RESOLUCIÓN METROPOLITANA N° S.A.
24 FEB 2015

"Por medio de la cual se efectúa una modificación menor a una licencia ambiental"

CM5 01 0850
PTAR NORTE
Aguas Nacionales EPM S.A. E.S.P.

EL SUBDIRECTOR AMBIENTAL AD HOC DEL ÁREA METROPOLITANA DEL VALLE DE ABURRÁ

Esquema obra de descarga B3

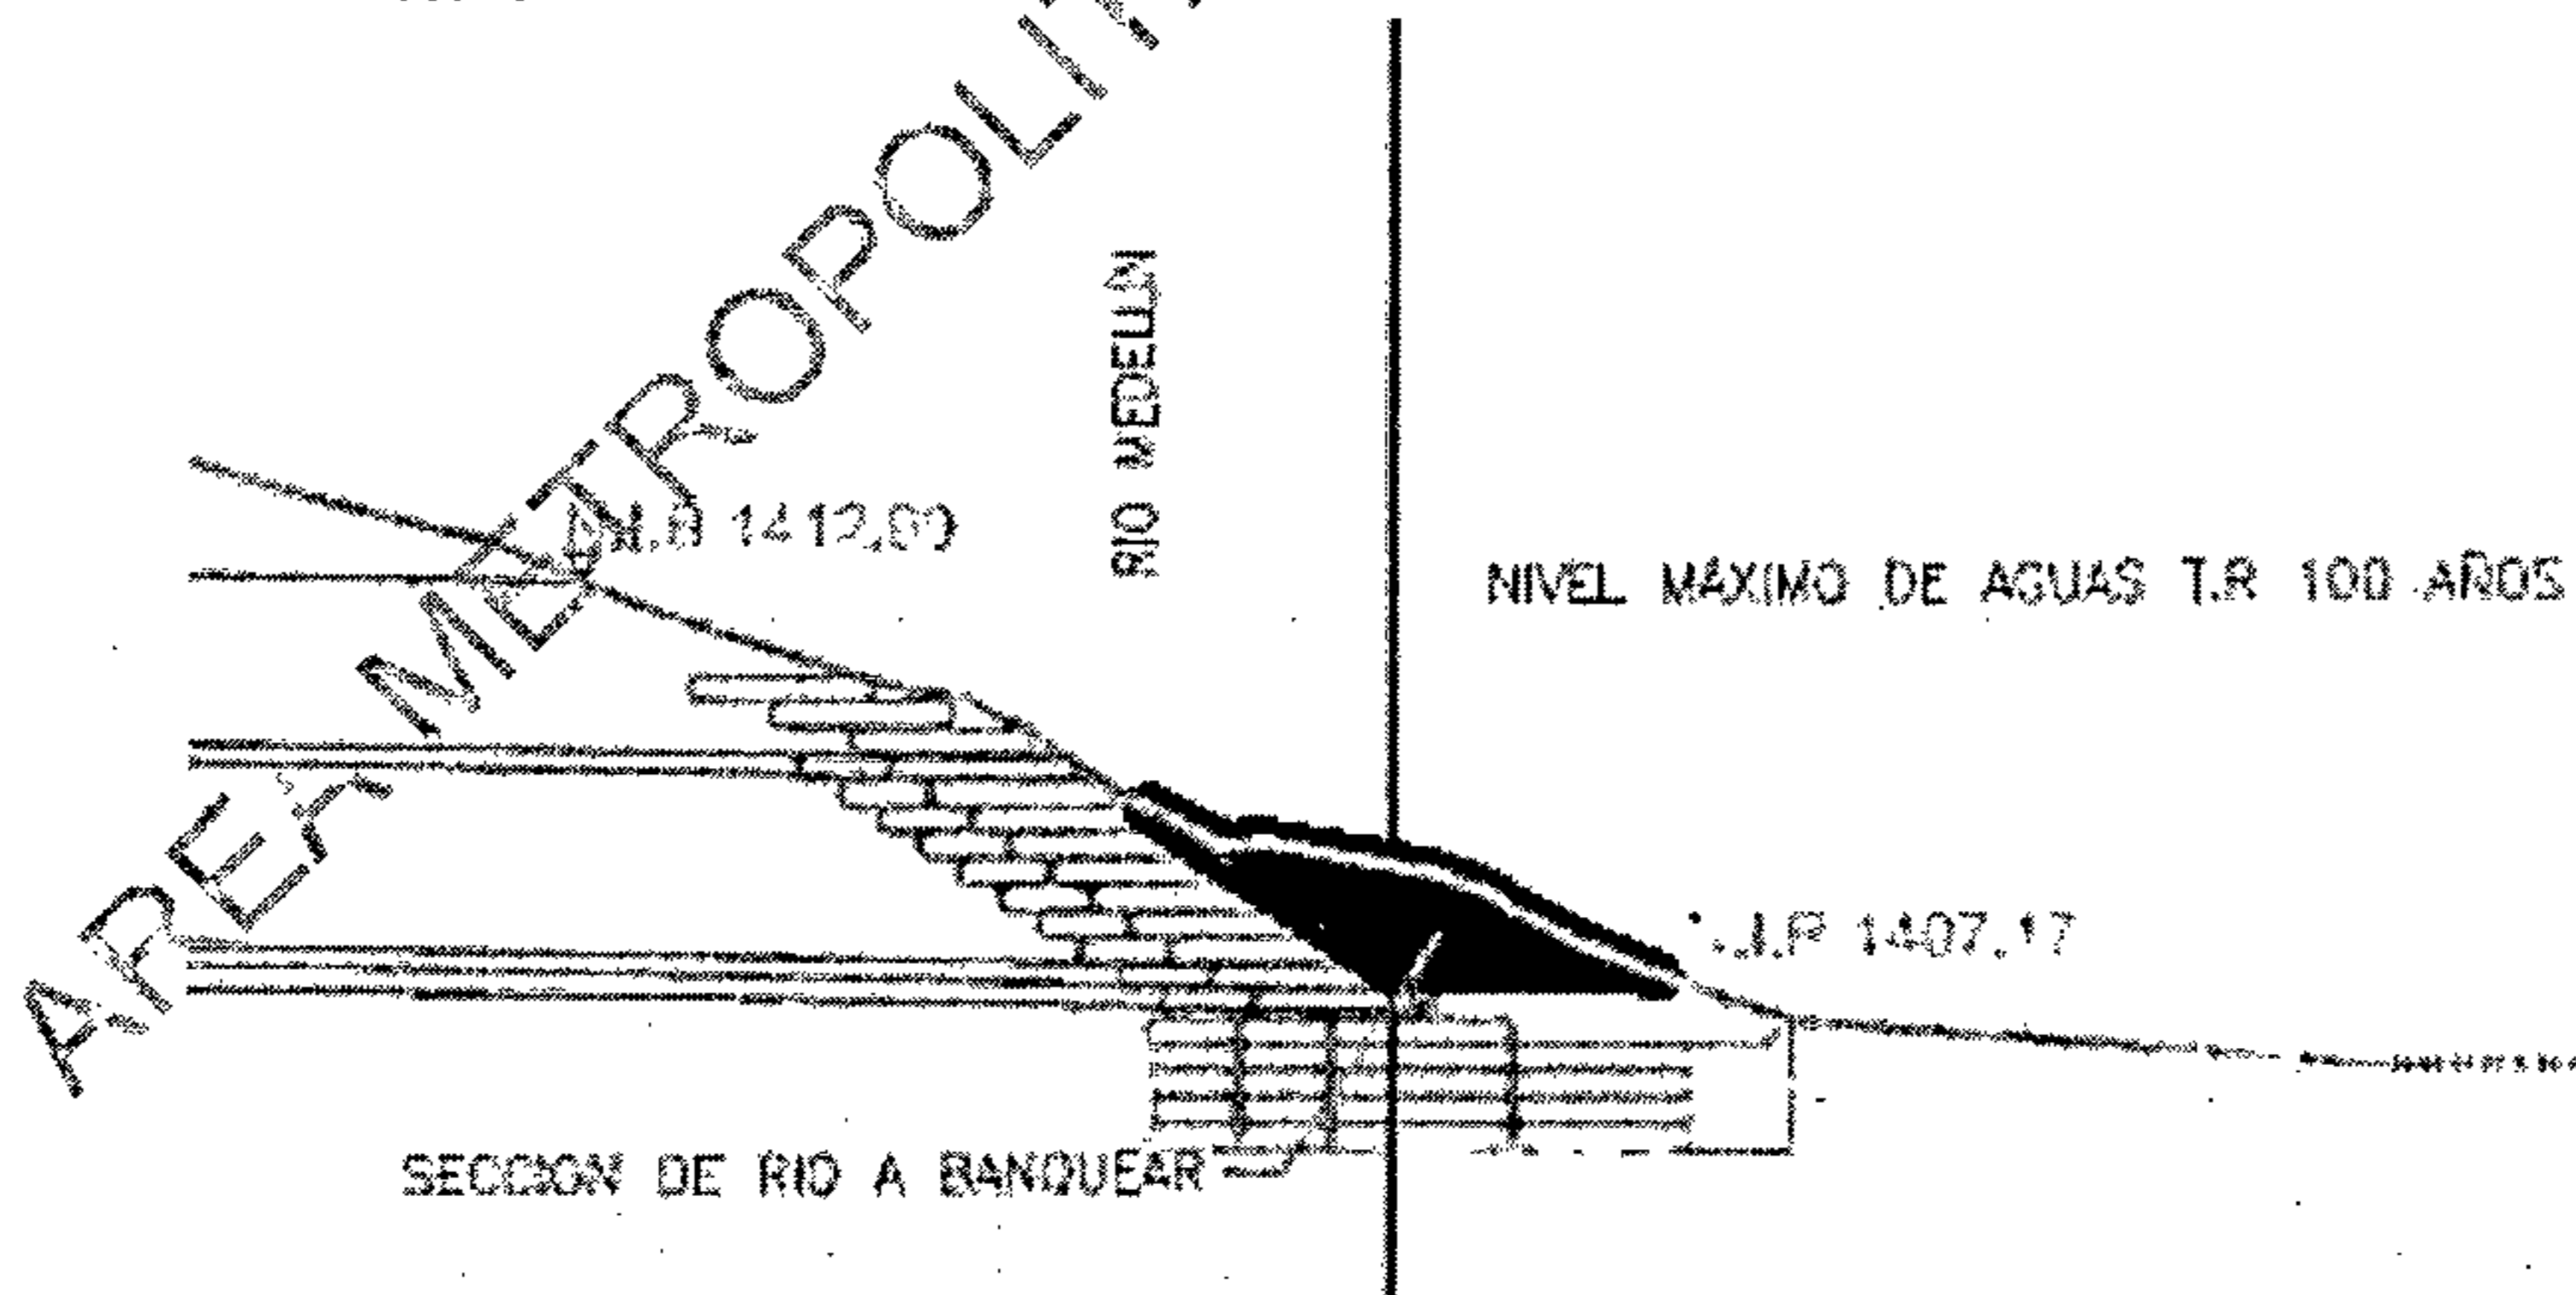
- ✓ **Botadero B3:** Obra de descarga necesaria para el rebose final del pozo C23 del Interceptor Norte del río Medellín. La obra es tipo cabezal y está conformada por bolsacretos dispuestos de tal forma que se garantice la estabilidad de la estructura.

Esquema obra de descarga B4

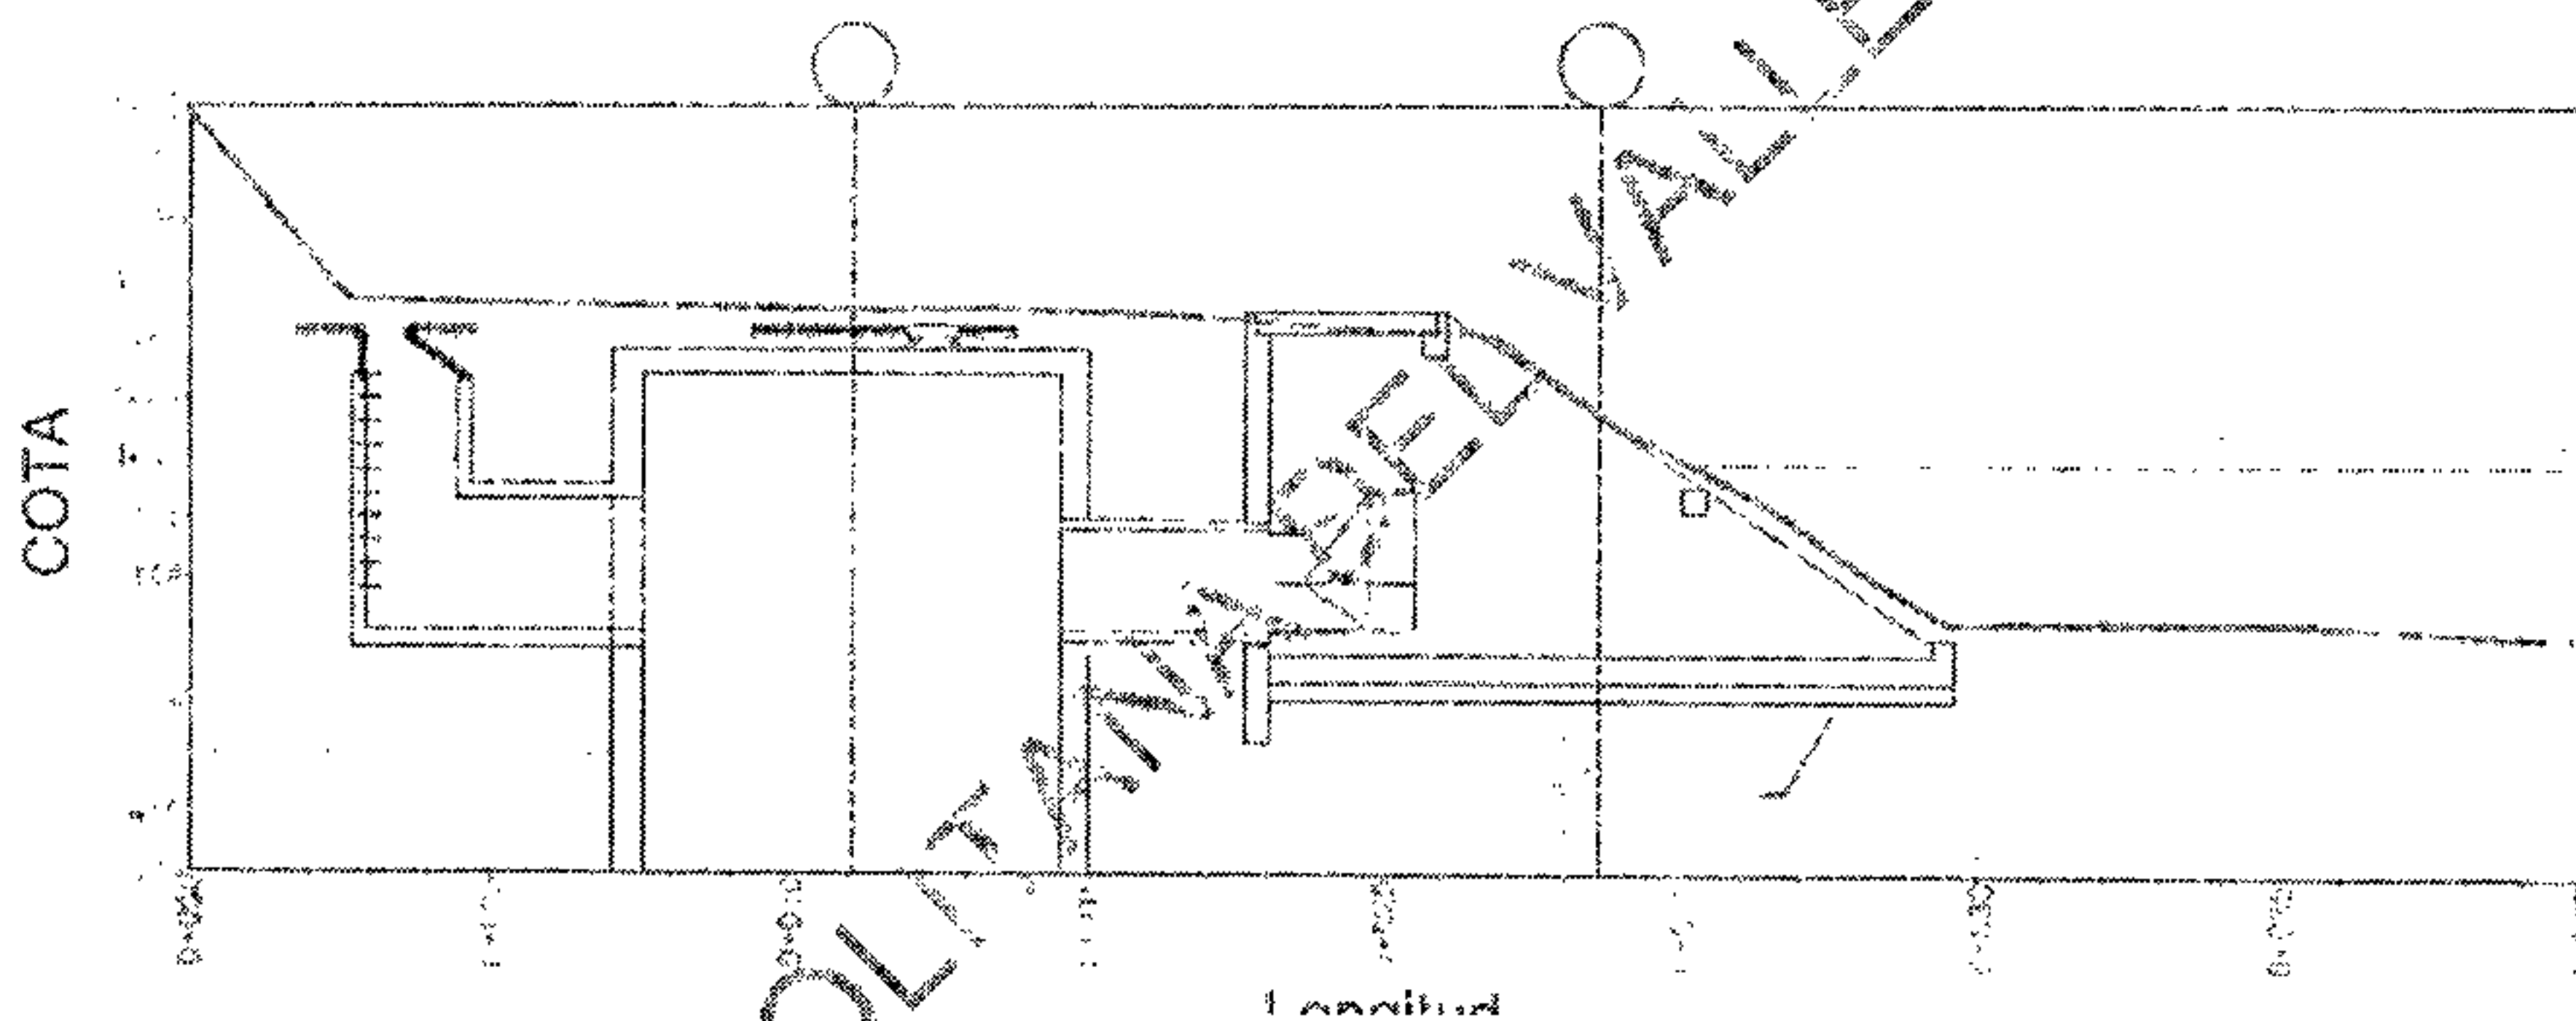
- ✓ **Botadero B4:** Estructura de descarga en concreto reforzado embebidas en la losa lateral del río, donde se hará necesario intervenir las placas existentes del río y corte del terreno para poder reposar la estructura del botadero. La cámara de salida B4 para válvula de pico de pato, corresponde a una estructura de forma rectangular, semienterrada, construida para proteger y tener acceso a la válvula, relacionada con el Interceptor Norte del río Medellín. La totalidad de la cámara es de concreto reforzado fundida en el sitio, con dimensiones de 4.80 m x 11.94 m en el eje de la cámara.

Esquema obra de descarga R0

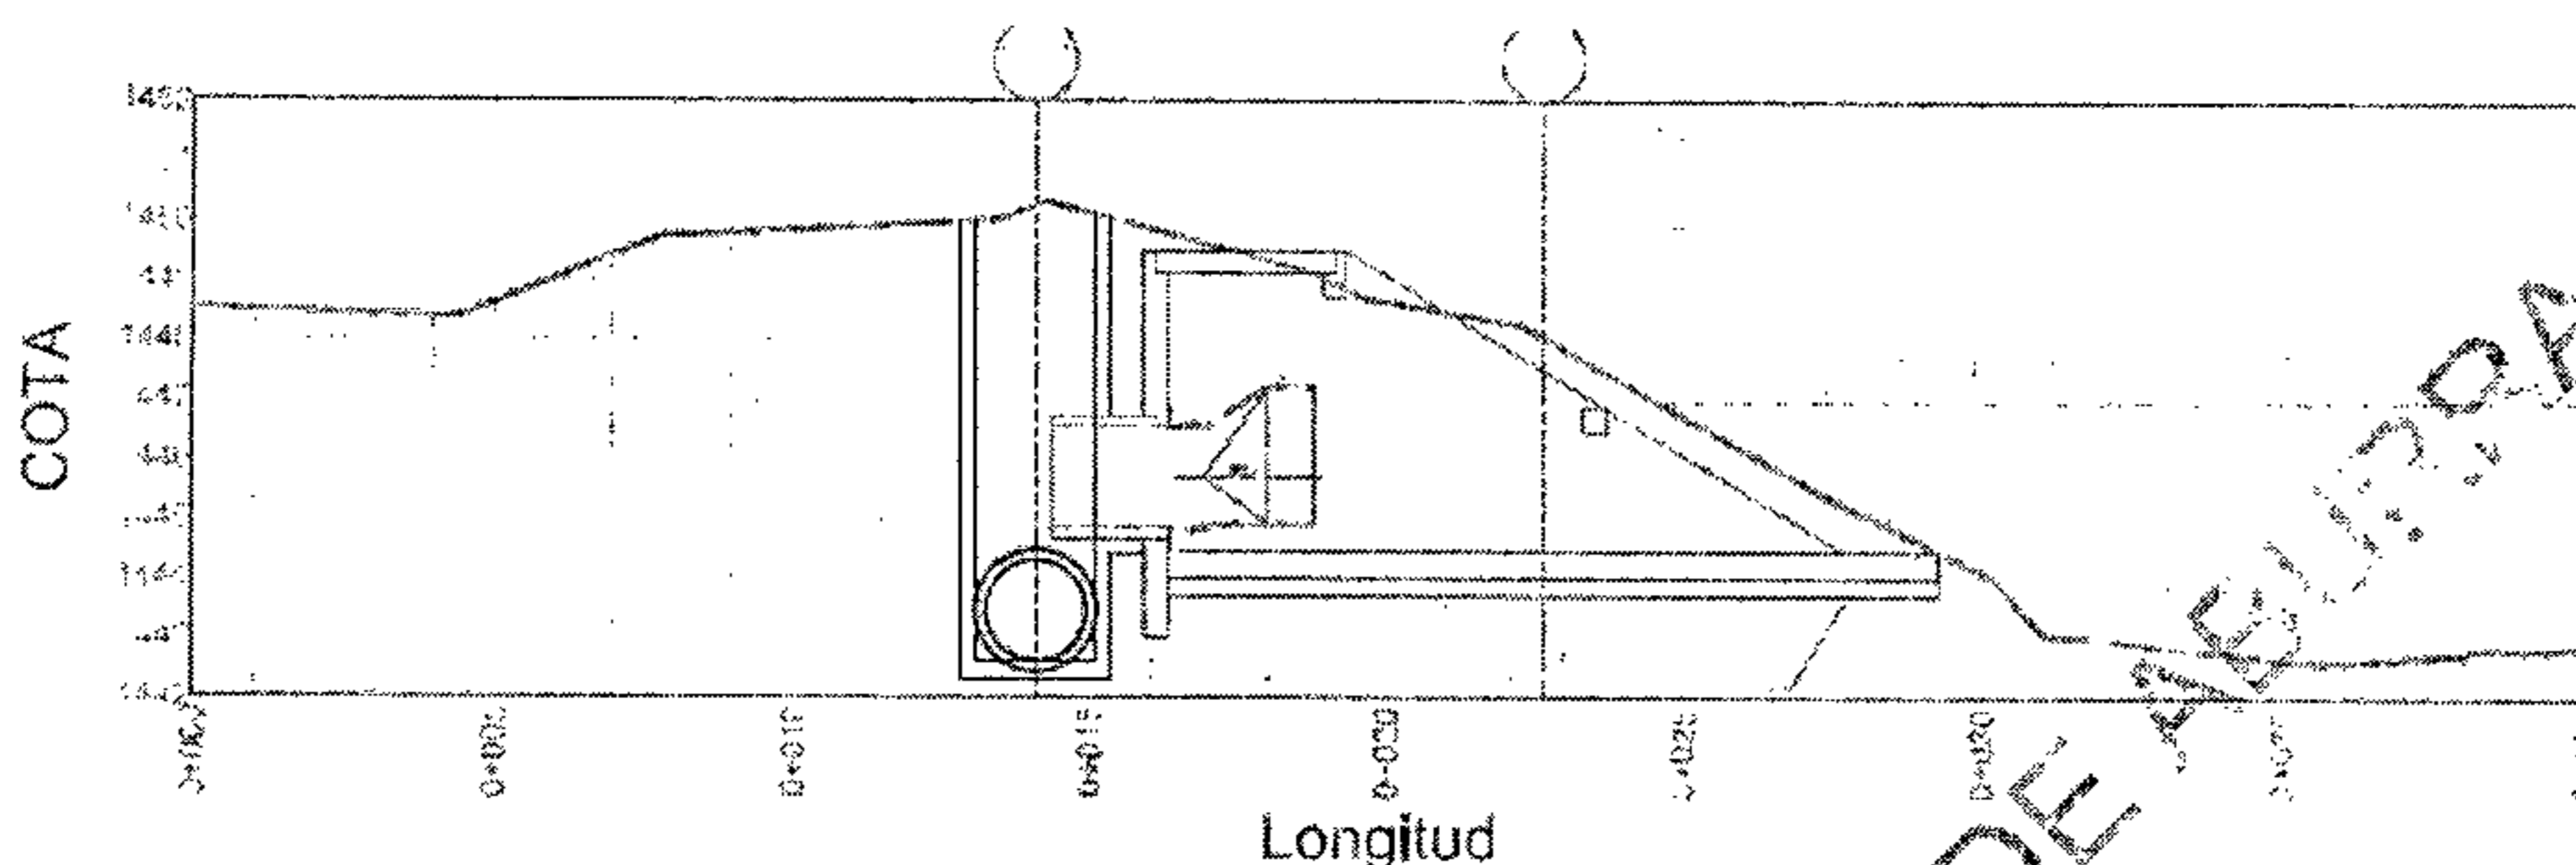
- ✓ **Botadero R0:** Estructura de descarga en concreto reforzado embebidas en la losa lateral del río, donde se hará necesario intervenir las placas existentes del río y corte del terreno para poder reposar la estructura del botadero. La cámara de salida R0 para válvula de pico de pato, corresponde a una estructura de forma rectangular, semienterrada, construidas para proteger y tener acceso a la válvula, relacionada con el Interceptor Norte del río Medellín. La totalidad de la cámara es de concreto reforzado fundida en el sitio, con dimensiones de 4.80 m x 11.94 m en el eje de la cámara.
